1. Produk Diskontinu

Lampiran 1.

Perubahan Material Produk Miniature Linear Guide dari Carbon Steel ke Stainless Steel

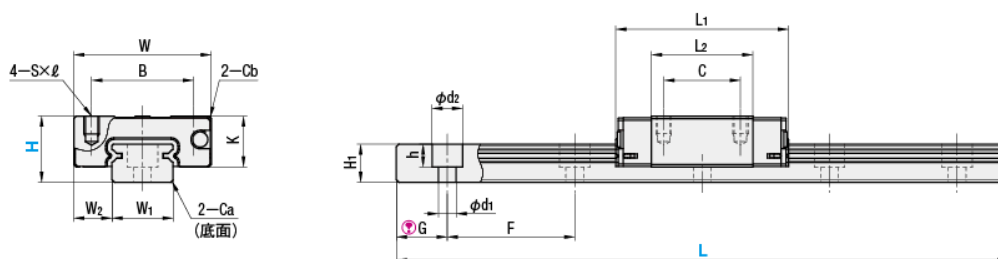
Tidak ada modifikasi dalam Spesifikasi / Dimensi Produk, Kapasitas beban dan Moment yang diperbolehkan, Standar Akurasi, dan lainnya. Modifikasi hanya pada Material, dari Carbon Steel ke Stainless Steel (Setara dengan SUS440C)

Untuk merubah Part Number dari produk Stainless Steel, silakan tambahkan huruf [S] pada awalan part number produk Carbon Steel. Untuk ketahanan dengan temperatur rendah dan Black Chrome Plating, silakan tambahkan huruf [S] setelah huruf [R] pada part number. Contoh :
